# **INFORME**

## **MILLORES EN SEGURETAT VIÀRIA A L'ENTORN DELS CENTRES D'EDUCACIÓ**

**Sant Martí, juny 2016**

**ESCOLA CASAS** (c. Sant Joan de Malta, 44)

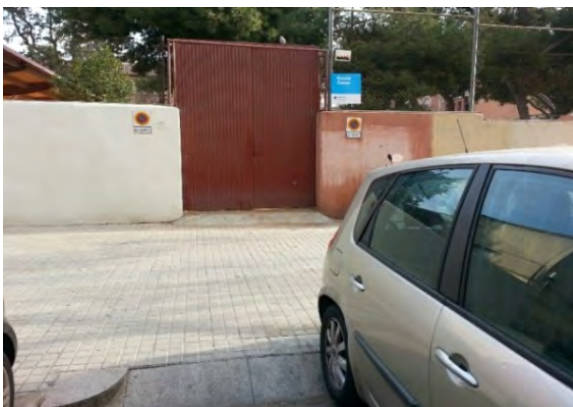
Tota la zona al voltant de l'escola és zona 30. Malgrat això, just davant de la porta principal els vehicles arriben a força velocitat. Per una altra banda, la zona de la part de darrera, rbla. Poble Nou, és una zona molt residual, cosa que la converteix en abús dels veïns (això es pot veure a la foto, amb el vehicle estacionat al gual).

Per altra banda, hi ha molts passos pendent de reformar i de posar les lloses guia.

**C. Sant Joan de Malta, 44:** És l'entrada de l'escola, correctament protegida amb baranes, senyal d'estop per a vehicles abans del pas i bona visibilitat.

**Gran Via Corts Catalanes:** Aquest pas de vianants està correctament senyalitzat, les fases són correctes, però hem de ressaltar que té un trànsit molt intens i amb forta velocitat. L'altre pas més proper es va reforçar per perill per als vianants en fer un angle recte.

**Rbla. Poble Nou** (porta al pati de l'escola): Aquesta zona és d'estacionament de veïns, gairebé tota en semibateria i amb abús dels conductors, la qual cosa minva la visió de vianants i conductors amb certs perills, malgrat que és una zona amb poc trànsit.

**Pl. Joan Casanellas:** Rebaixos antics sense lloses guia, cal una millora de la zona.

## ESCOLA LA FARIGOLA I LA FARINERA DEL CLOT (c. Hernan Cortés, 6)

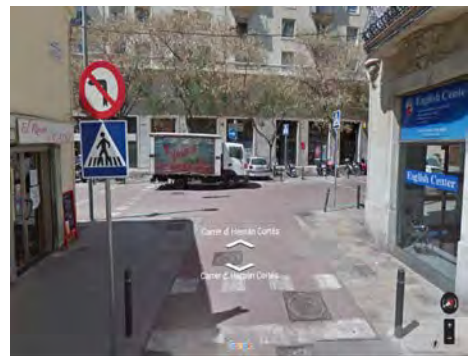
El carrer Hernán Cortés és urbanitzat sense voreres, amb força fitons que protegeixen els vianants, cosa que fa que l'entrada i sortida de les escoles (La Farigola i La Farinera) sigui més fàcil. Les baranes de protecció són correctes, però l'estacionament de motos dificulta el pas en alguna zona més estreta. Hi ha senyal de zona escolar en el tram d'Escultors Claperós entre c. Cabanyal i c. Coronel Sanfeliu, però queda lluny de la zona.

- **C. Escultors Claperós just abans de c. Hernán Cortés:** Aquest carrer està senyalitzat com a zona 30, la qual cosa és molt positiva. Per altra banda, el llom d'ase d'aquest pas fa que els vehicles hagin de reduir la velocitat de manera significativa, però cal repintar el camí escolar així com repintar l'estacionament de motos de la banda mar i pintar també estacionament de motos a la banda muntanya per tenir una millor visibilitat. Per altra banda, s'ha de col·locar senyalització entre c. Hernán Cortés i c. Coronel Sanfeliu (si que hi ha en el tram anterior entre c. Coronel Sanfeliu i c. Cabanyal).

- **C. Hernán Cortés amb c. Clot:** El pas amb c. Clot té un bon reforç de senyals de passos de vianants, però manca senyalització de camí escolar per creuar c. Hernan Cortés abans de c. Clot, els de c. Clot s'ha de repintar. Al mateix temps, s'han de repintar les línies blanques de detenció de c. Clot. Creiem que seria bo pintar la P-21 al terra, a l'entrada de c. Hernán Cortés.

**ESCOLA BAC DE RODA (c. Huelva, 33)**

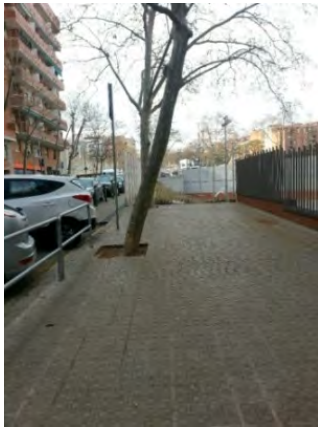
Si bé per arribar a l'escola el pas de c. Bac de Roda té molt trànsit, no presenta gaires problemes (el carrer fa pujada i els vehicles no agafen molta velocitat). Cal millorar els rebaixos, que són antics i sense lloses guia. Per altra banda, el pas del pont és similar.

A tot el perímetre manquen senyals de zona escolar. Des de c. Bac de Roda hi ha una vorera a la banda muntanya de c. Huelva per accedir a la porta de l'escola feta de formigó i protegida amb fitons i en bon estat. La porta d'entrada a l'escola té una vorera molt ampla i esta totalment protegida amb baranes.

Davant mateix de l'escola hi ha un arbre amb una forta inclinació que podria ser perillós per als vianants. Només hi ha un senyal P-21 al c. Huelva després del pas amb c. Bac de Roda.

Per altra banda hi ha entrades a l'escola per c. Fluvià sense baranes de protecció, sense cap senyal de zona escolar i amb visibilitat molt reduïda sobretot al pas de c. Fluvià amb c. Huelva (muntanya). Pas nou i amb lloses guia en el qual s'hauria de posar motos al costat del pas.

En general és una de les escoles en pitjor situació d'accessos.

- **C. Huelva amb c. Bac de Roda:** És un dels passos més propers a l'escola, zona 30. Els rebaixos són antics, sense lloses guia i amb obstacles enmig del pas. Cal reparar les voreres d'ambdós costats, mar i muntanya pel seu mal estat (ofereixen perill).
- **C. Huelva amb c. Fluvià:** El rebaix està sense fer, amb molts obstacles al mig (bàcul semàfor) i amb visibilitat molt reduïda. És caòtic. A la banda muntanya els vehicles estan en semibateria (reserva de minusvàlid en línia, però amb un "land rover") i a la banda mar en línia amb vehicle al costat del pas, però en ambdós costat la visibilitat resulta nul·la.
- **C. Fluvià amb c. Huelva (mar):** Aquest pas està molt malament, els rebaixos són antics, sense lloses guia, sense coincidir i amb obstacles al mig de la trajectòria.

## ESCOLA VERNIS (c. Cantàbria, 31)

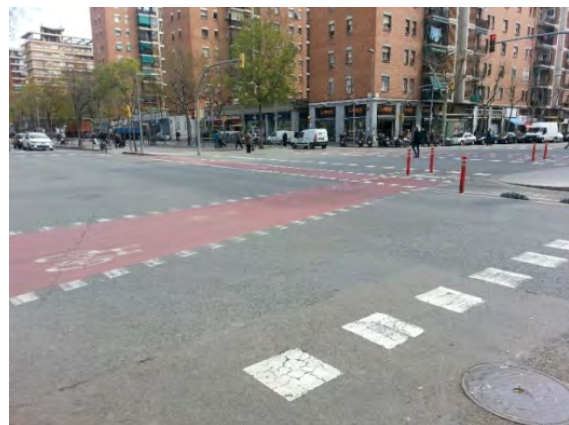
El c. Cantàbria és un carrer amb doble sentit de circulació i amb molt de trànsit. Els passos en general estan semaforitzats i amb un bon estat de pintura. Malgrat això, el doble sentit de circulació de bicicletes al costat Llobregat fa que algunes vegades resulti arriscat al reduir-se la visió i el poc costum d'aquesta situació. No hi ha camins escolar en tota la zona.

- **C. Cantàbria amb c. Huelva (muntanya):** Hi ha carril bici entre l'estacionament i la vorera, la qual cosa, minva la visió tant als vehicles com als vianants. Els rebaixos són antics i sense lloses guia. No hi ha cap senyal P-21 ni de zona escolar per les rodalies.

- **C. Huelva (Llobregat):** Els vehicles en semibateria a la banda muntanya minven la visibilitat. És una via àmplia amb quasi dos carrils de circulació on els turismes agafen certa velocitat malgrat que és zona 30. El rebaix del costat mar és antic, però té lloses guia. Manca visió.

- **C. Cantàbria (mar):** Els rebaixos del pas són nous però sense lloses guia. El carril bici de doble sentit entre la vorera i l'estacionament encara desconcerta els vianants. No hi ha cap senyal de zona escolar. Malgrat tot això, la visió és bona.

- **Entrada:** La vorera de l'entrada és molt àmplia i allunyada de la calçada, però la vorera està en mal estat, sense baranes de protecció. Al costat mateix hi ha la sortida d'un parking.

- **Rbla. Guipúscoa:** No hi ha cap senyal de zona escolar, ni en sentit Llobregat ni en sentit Besòs. La rambla Guipúscoa és un accés directe en aquesta escola. Al mateix temps, manquen les lloses guia a la banda muntanya-Llobregat.

Hi ha escrits dels passos que s'han anat esborrant. Tenint en compte que tenim aprop un accés directe al metro, la zona s'ha de reforçar a nivell escolars.

### ESCOLA LA CAIXA (c. Andrade, 182)

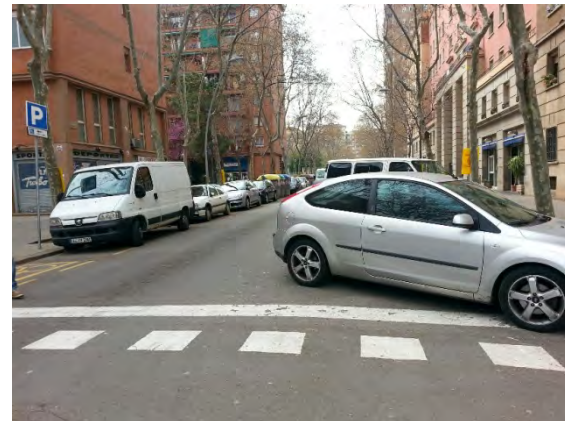
En aquestes fotografies es pot observar com la col·locació dels vehicles en semibateria pot modificar la visió des del pas de vianants. La col·locació a c. Agricultura (mar) amb c. Andrade, ens dóna més visibilitat que al pas de c. Andrade amb C. Agricultura (Llobregat) on els vehicles amb la part de darrera queda més elevada no ens permeten veure.

No hi ha camí escolar i la zona està escassa de senyalització de zona escolar. La vorera davant de l'escola és molt àmplia i està totalment protegida amb baranes.

- **C. Cantàbria amb c. Andrade:** No hi ha cap senyal de zona escolar ni de P-21. És un carrer ampli amb circulació força ràpida on manquen les llosetes guia al pas muntanya – Llobregat.

- **C. Cantàbria amb c. Andrade (mar):** Els rebaixos són antics, sense llosetes guia. No hi ha cap senyal a prop. Hi ha doble sentit de circulació de bicis a la banda Llobregat, amb estacionament en línia.

- **C. Andrade davant escola:** Manquen llosetes guia a la banda mar del pas. El pas és nou però té varies peces trencades. Els vehicles estacionats minven la visió al pas, tant de la banda muntanya en semibateria com de la banda mar en línia.

- **C. Agricultura abans de c. Andrade:** Pas semaforitzat, amb dos senyals just abans del pas, molt a prop. L'estacionament de vehicles en línia a la banda Besòs i semibateria a la banda Llobregat minven la visió (malgrat això, aquest pas no és dels pitjors).

- **C. Andrade abans de c. Agricultura :** Manquen llosetes guia a la banda mar del pas. L'estacionament en línia a la banda mar i en semibateria a la banda muntanya, minven molt la visibilitat de vianants i conductors com es pot veure a la fotografia (al contrari del pas anterior, on la col·locació dels vehicles fa que millori)

## ESCOLA ELS PORXOS (pl. Eduard Torroja, 12)

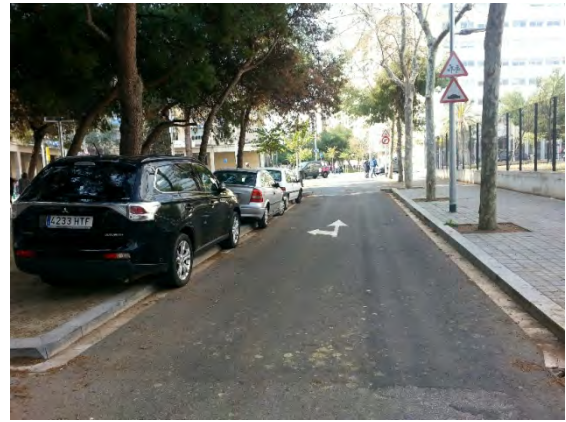
- **C. Julian Besteiro / c. Concili de Trento:** Els rebaixos són nous, però manquen lloses guia a la banda Besòs. No hi ha cap senyal al voltant. L'estacionament de vehicles en semibateria al costat Llobregat i en línia al costat Besòs minven totalment la visió.

- **Pl. Eduard Torroja davant de l'escola:** Senyalització de pas de vianants i de llom d'ase davant de l'escola. La vorera és molt ampla i en bon estat. Coincideix la porta amb el pas de vianants, per la qual cosa creiem que no hi ha baranes de protecció, únicament fitons (escàs). La circulació a la zona és de veïns, cosa que fa que sigui poca i amb velocitat reduïda. En el tram anterior hi ha un senyal P-21.

- **Pas anterior escola d'accés per c. Fluvià:** Bona visió, ben senyalitzat, nou però sense lloses guia.
- **Pas posterior escola abans c. Julian Besteiro:** Senyal de pas de vianants i llom d'ase, ben senyalitzat i amb bona visió.

## ESCOLA POBLENOU (c. Perú , 135)

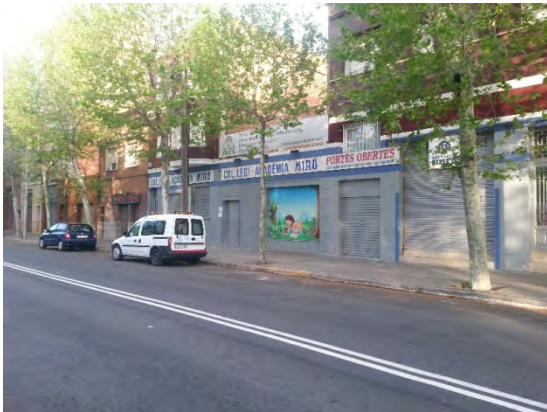
L'entrada de l'escola està protegida amb baranes i la vorera és molt ampla, cosa que en facilita l'accés. Hi ha un tram de vorera aixecada que cal reparar.

El semàfor de vehicles que gira de c. Castella cap a c. Perú en sentit Besòs ja es va modificar per queixes de l'escola. Es va modificar el capçal de groc per capçal de tres ulls, fent que els vehicles tinguin el vermell per permetre un millor pas dels vianants. Igualment, també es va fer en el semàfor de c. Sant Joan de Malta.

Manca senyalització de zona escolar en el tram de c. Castella entre c. Bolívia i c. Perú, i senyal també a c. Sant Joan de Malta, bé al terra o en vertical (el tram de c. Sant Joan de Malta és de prioritat invertida) tant en el tram per sobre de c. Perú com per sota.
